DREAL Bretagne - UD35
Le Ouessant – Bat. B
9 rue Maurice Fabre
35000 RENNES

N/ Réf.: 2021-006753

Objet : Dossier complété de création d'une unité de fabrication de pains et viennoiseries par la société BRIDOR - ZAC « Sevailles 2 » / commune de LIFFRE

Figure 1 : capture d'écran comparant les orthophotos de 1950 et de nos jours du secteur de LIFFRE (site Geobretagne, 2021)

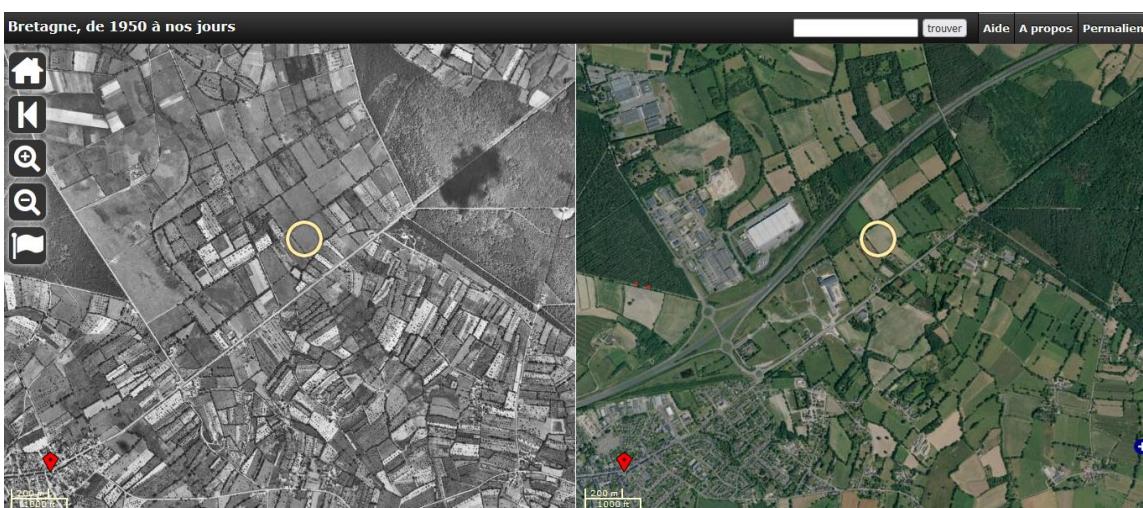
Il est à noter que le site envisagé constitue un secteur bocager plutôt bien conservé à l'échelle de la commune de Liffré (voir fig.1 ci-dessous).

Aussi, nous regrettons que le dossier ne nous renseigne pas non plus sur la connexion entre les différentes haies ou sur la jonction physique des différentes strates de végétation permettant de comprendre les continuités écologiques s'exerçant actuellement au sein du site.

Fonctionnement du bassin Nord

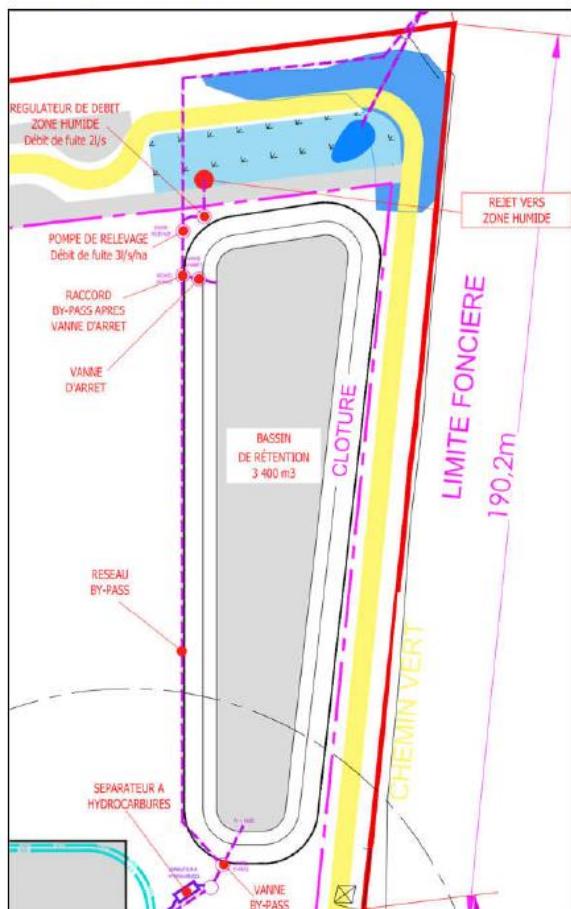
L'ouvrage de gestion des eaux pluviales du versant Nord reçoit la majeure partie des eaux pluviales d'une surface de 11,02 ha. La cote de fond de ce bassin étanche est calée environ

1,8 m sous la cote du terrain naturel de la zone humide constituant une partie du lieu de restitution du débit de fuite (pages 277 et suivantes /421 de l'étude d'impact).

Compte tenu de cette situation altimétrique, le dossier nous informe que le débit de fuite de l'ouvrage est évacué par pompage au débit de 3 l/s/Ha, soit vraisemblablement environ 33 l/s au regard de la surface du BV amont.

Le maître d'ouvrage prévoit que 2 l/s seront dédiés à l'alimentation gravitaire de la zone humide à partir du poste de relevage du bassin tampon, tandis que le débit complémentaire sera directement orienté vers l'exutoire (\varnothing 1000 mm) passant sous l'A84. Le dossier nous informe que la configuration du bassin (creusé et ceint d'une digue) permet une absence de débordement pour un volume de 4500m³ (avec cependant une mise en charge des canalisations d'alimentation) s'approchant du volume de rétention centennale. Nous ignorons si la capacité de la pompe qui sera installée permettra de prévenir un débordement, et/ou si une surverse de sécurisation est prévue en cas de défaillance.

Le fonctionnement particulier de cet ouvrage de régulation appelle, à notre sens, des éclaircissements qui ne figurent pas dans le dossier :

- description technique du système de relevage (capacité de la pompe, principe de répartition du débit, sécurisation de fonctionnement)
- description du fonctionnement suivant les occurrences et intensités des précipitations
- description du fonctionnement pour une pluie supérieure à l'occurrence trentennale et pour une pluie exceptionnelle

Par ailleurs, compte tenu de la proximité d'une zone humide immédiatement au nord de ce bassin tampon, par comparaison des fonctionnalités s'exprimant actuellement, il nous apparaît nécessaire de réaliser une analyse spécifique des éventuels impacts notamment induits par :

- le principe d'alimentation prévue pour cette ZH
- la création d'une canalisation et d'un chemin la traversant
